DODATEK Č. 3 KE SMLOUVĚ O DÍLO ZE DNE 12. 2. 2014

„Pěší zóna Tř. Míru - Sladkovského“

Název akce:	Pardubice, Pěší zóna – třída Míru s napojením Sladkovského ulice		
Změnový list rozsahu prací oproti SOD		č. 03/2014	
Název změnového listu:	Prodloužení komunikace		
<p><u>Popis Změny:</u></p> <p>Prodloužení komunikace u kontejnerů. Jedná se o prodloužení konstrukce vozovky navržené jako zásahová plocha pro hasičská vozidla označené větev 3.</p> <p><u>Popis příčiny Změny:</u></p> <p>Z důvodu zvolené mechanizace pro obsluhu podzemních kontejnerů je nutné prodloužit komunikaci sloužící pro jejich obsluhu.</p> <p><u>Popis způsobu ocenění Změny:</u></p> <p>Záměna chodníkového skladby za skladbu komunikace v rozsahu nezbytně nutném pro obsluhu podzemních kontejnerů.</p> <p>Ocenění změn bylo provedeno podle jednotkových cen nabídkového rozpočtu, položkové ocenění změn je přílohou tohoto Změnového listu.</p> <p>Rozpočet příslušné části DPS: F.1.2. Komunikace a zpevněné plochy</p>			
Technik OITS OMI MmP:

Název akce:	Pardubice, Pěší zóna – třída Míru s napojením Sladkovského ulice		
Změnový list rozsahu prací oproti SOD		č. 04/2014	
Název změnového listu:	Změna frakcí materiálů		
<p>Změnový

Pardubice,
 Pěší zóna - třída Míru s napojením Sladkovského ulice
 Prodloužení únosné komunikace u podzemních kontejnerů
 SITUACE - výřez ze sektoru "A"

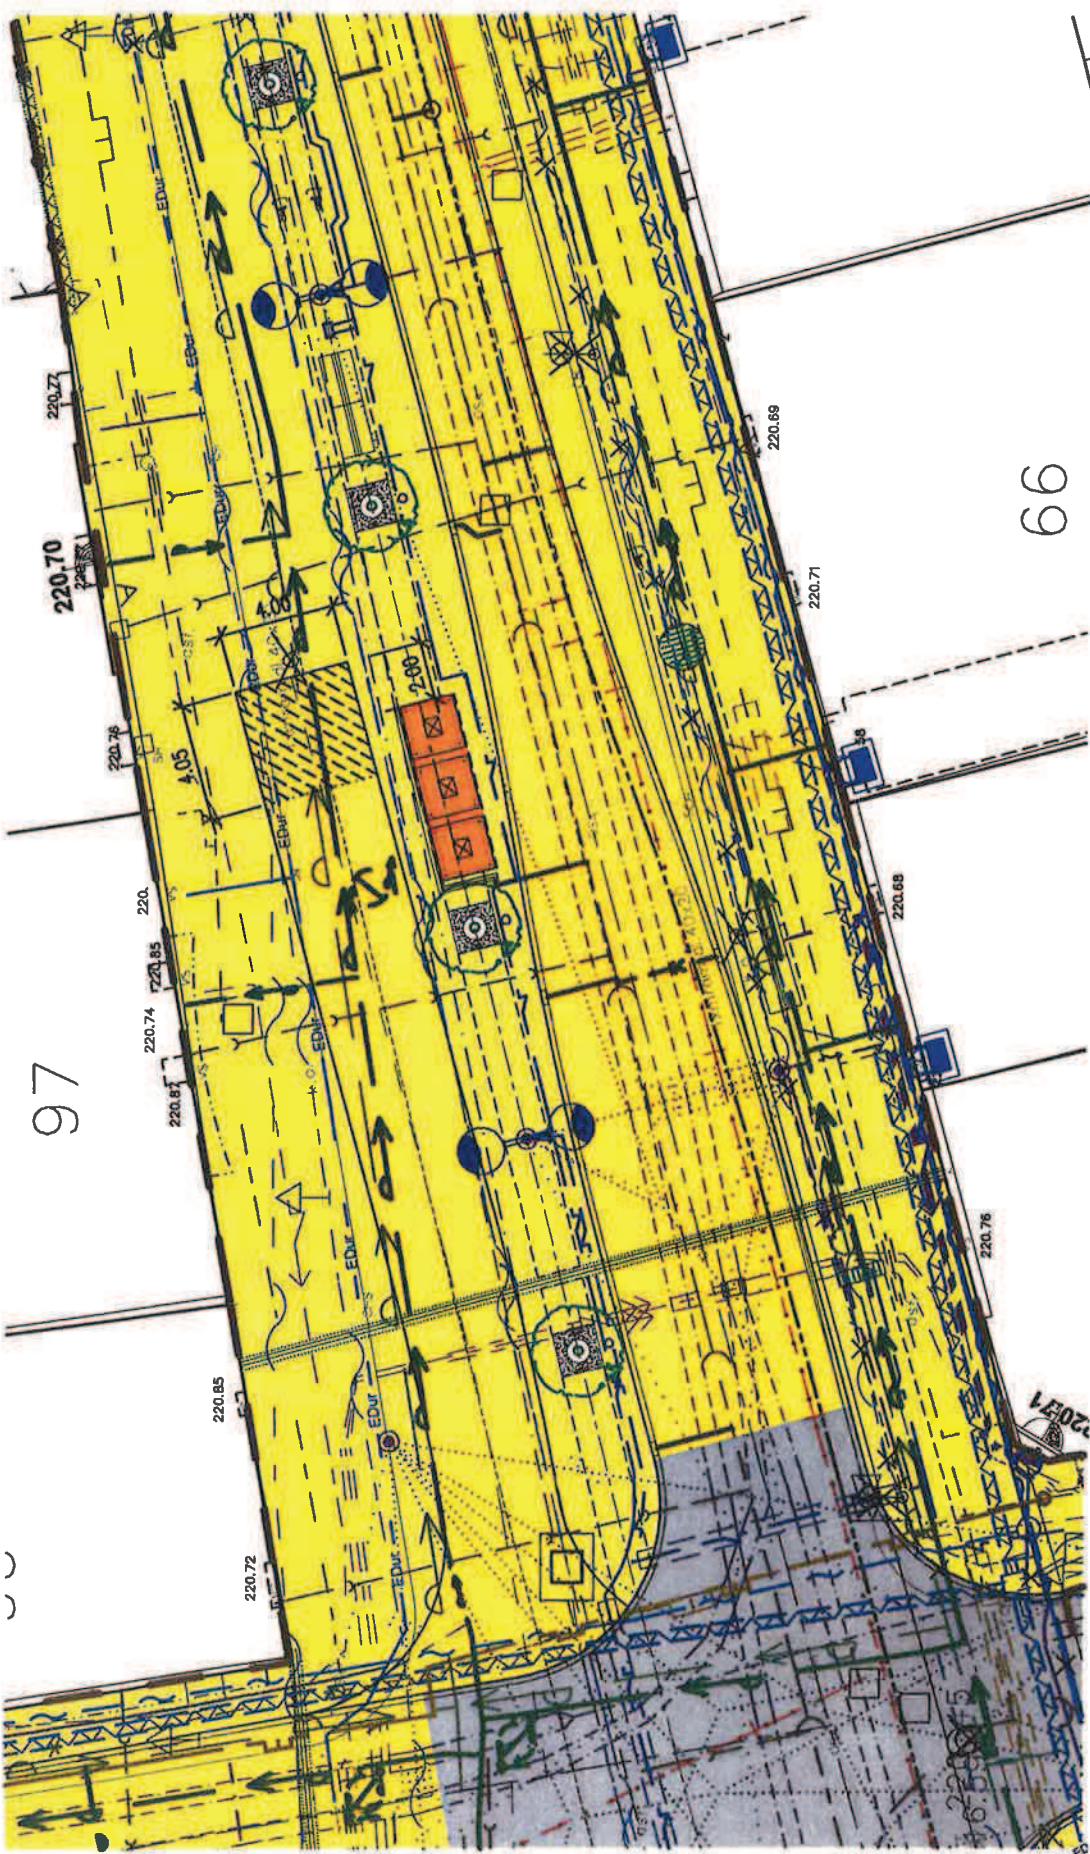
Příloha: Prodloužení únosné komunikace u podzemních kontejnerů

Generální projektant souhlasí s prodloužením obslužné komunikace k podzemním kontejnerům. Požadavek byl předložen budoucím provozovatelem.

Zhotovitel požadovanou změnu akceptuje.
